DIRECCION DE DESAGÜES DE LA PROVINCIA DE BUENOS AIRES

DICTAMEN

COMISIÓN ASESORA

DESIGNADA PARA ESTUDIAR LOS DISTINTOS ESTUDIOS DE DESAGÜES EXISTENTES

Fig. 12

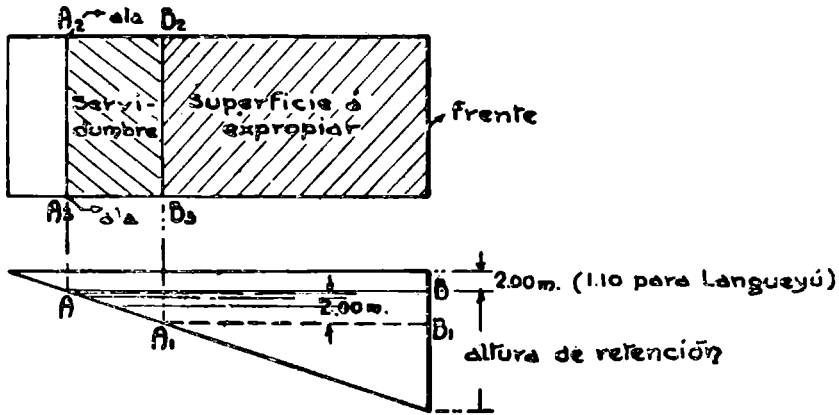
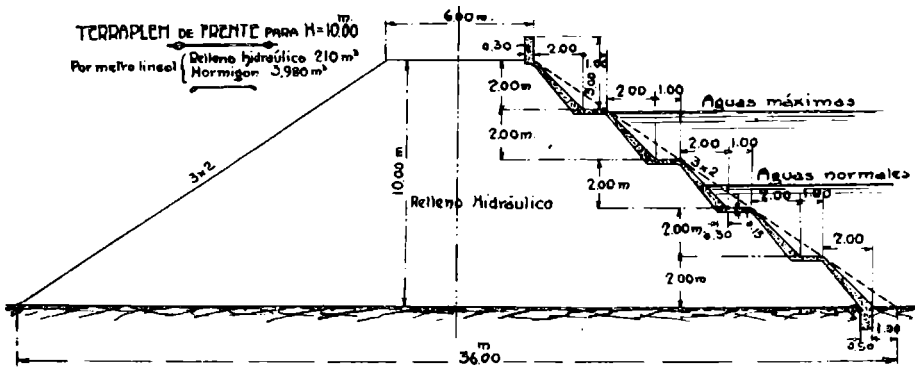
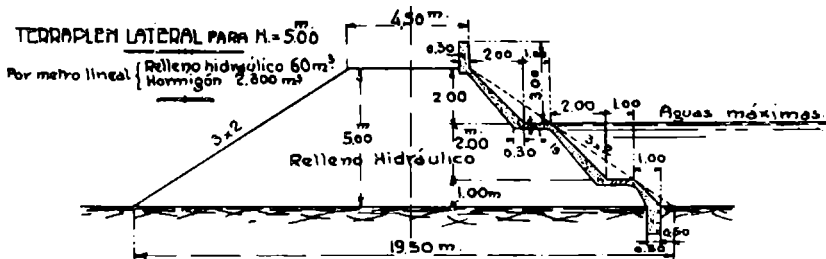
Las represas propuestas serían de planta rectangular como indica la figura 12; las secciones transversales del frente y de las alas son las dibujadas en las figuras 13 y 14.

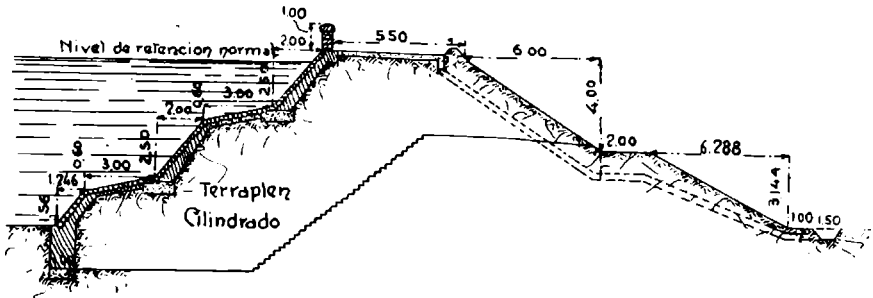
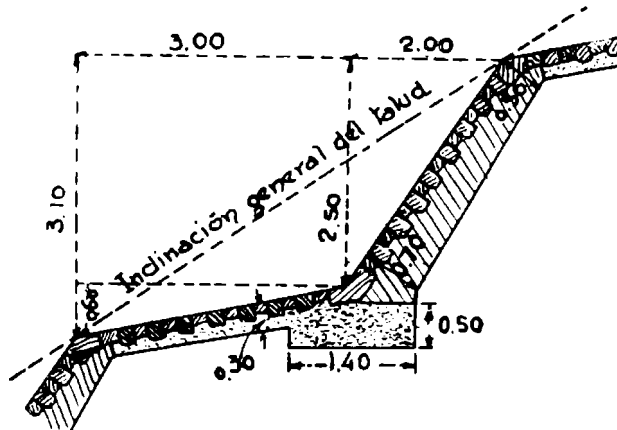
El ingeniero Wauters hace referencia a la presa de Mittersheim (canal des Houilleres de la Sarre) cuya sección transversal dibujada en la figura 48 se encuentra en la página 579 de la obra « Rivières canalisées et canaux de Cuenot ».

La sección transversal de este terraplén tiene el talud mojado con igual inclinación, aproximadamente 3 de base por 2 de altura, y el talud seco de mayor inclinación, aproximadamente 2 de base por 1 de altura, que la proyectada por el ingeniero Wauters; pero de la comparación resulta aún que la sección del pantano de Mittersheim tiene una estabilidad notablemente superior, pues en este último:

- a) Una parte de la sección, casi la mitad, está formada por el terreno natural.
- b) El terraplén es del tipo que los franceses llaman en Courroi y se construye colocando capas de arena arcillosa de 8 a 10 centímetros

Fig. 50

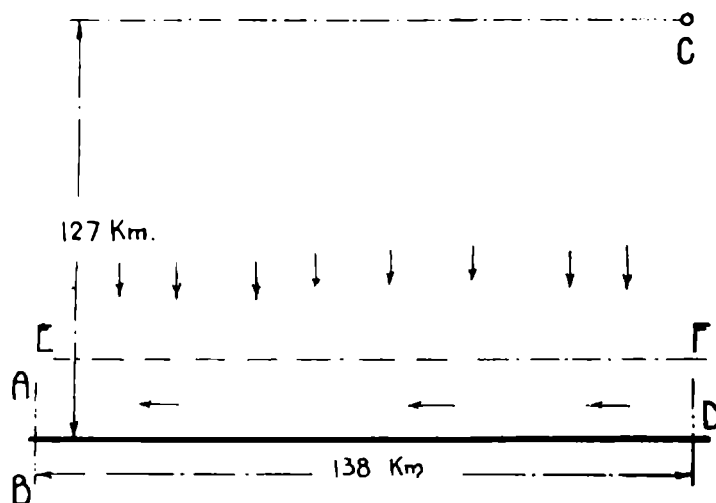
- d) El recorrido admitido 127 Km. para la zona II, es el mínimo que han de efectuar las aguas para alcanzar la sección A B del colector siendo el máximo el que corresponde al trayecto C D A. El caudal

Fig. 51

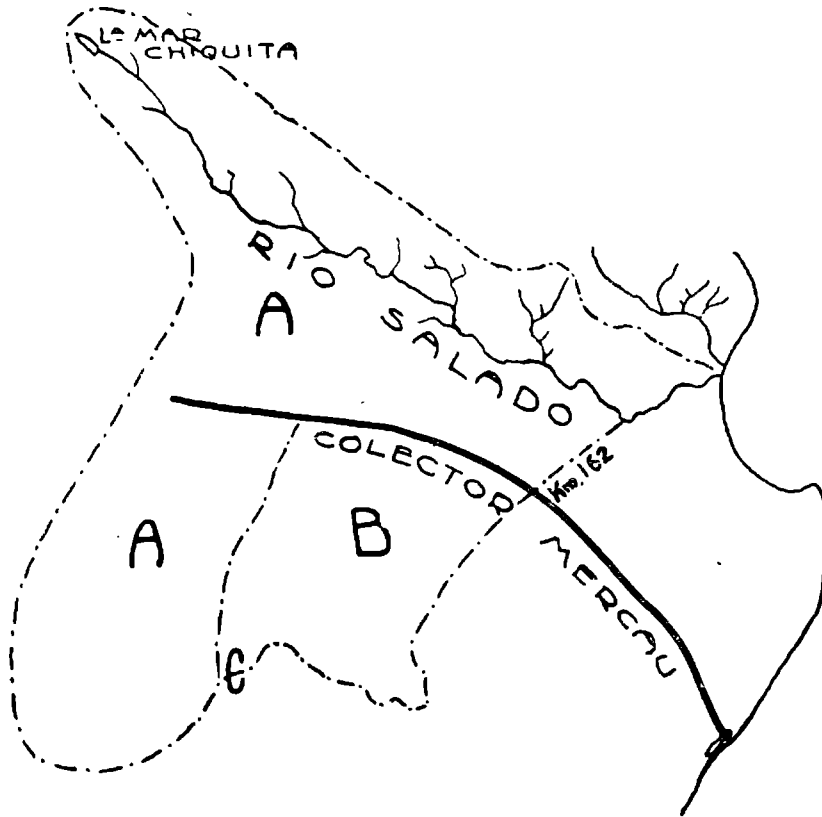
de 1427 m³/s en puente Guerrero y en 1919 los aportes respectivos fueron de 478 m³/s y 512 m³/s. Por lo pronto, corresponde observar que solo se hace intervenir como único factor característico del escurrimiento, sin

Fig. 55

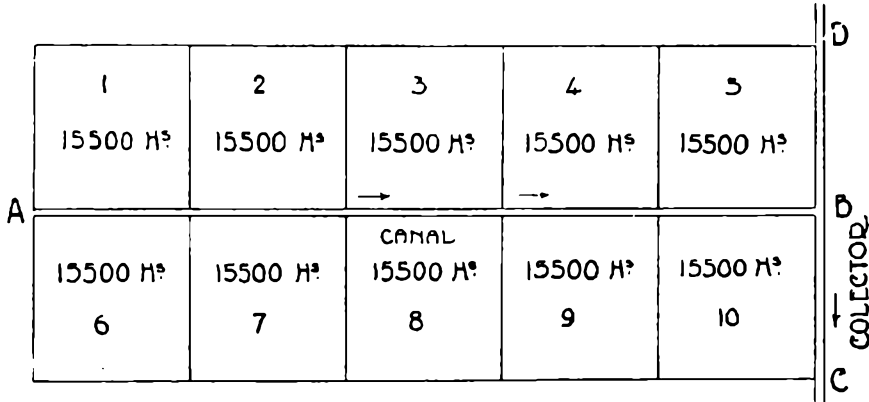
Como las propiedades tendrían igual derecho al desagüe por el canal *A B*, solo podría descargar, cada una, un metro cúbico por se-

Fig. 56

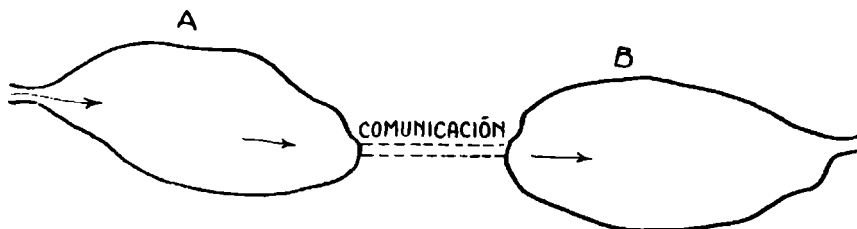
- c) La construcción de canales del tipo propuesto no sería en la práctica tan sencilla como se indica. Si, por ejemplo, se tuvieran dos cañadones *A* y *B*, con la comunicación interrumpida sería necesario construir un canal de capacidad mayor de la de 10 metros cúbicos por segundo por cada 1.550 kilómetros cuadrados el que, con 2 metros

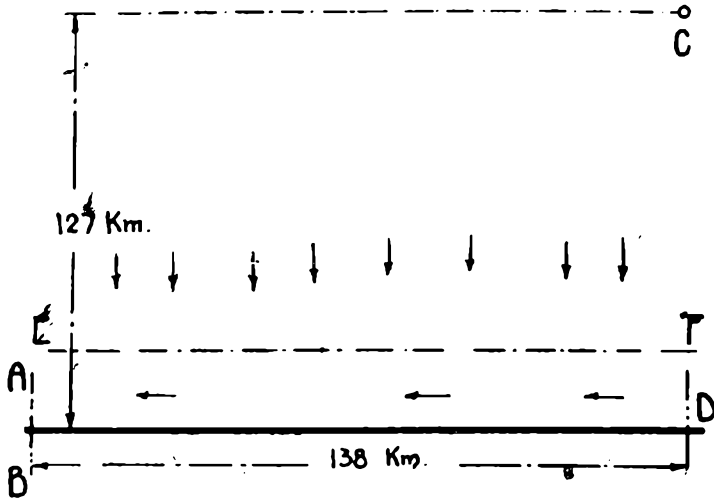
Si el método cinemático era tan exacto como se desprende de las palabras transcritas, ¿qué mejor oportunidad hubiera habido para demostrarlo, aplicándolo a las crecientes del Salado, puesto que, con mayor razón, su bondad hubiera resultado acabadamente probada explicándonos esas crecientes para las cuales existen los mejores y mayores datos de observación directa?

¿Por qué no lo ha hecho la Comisión?
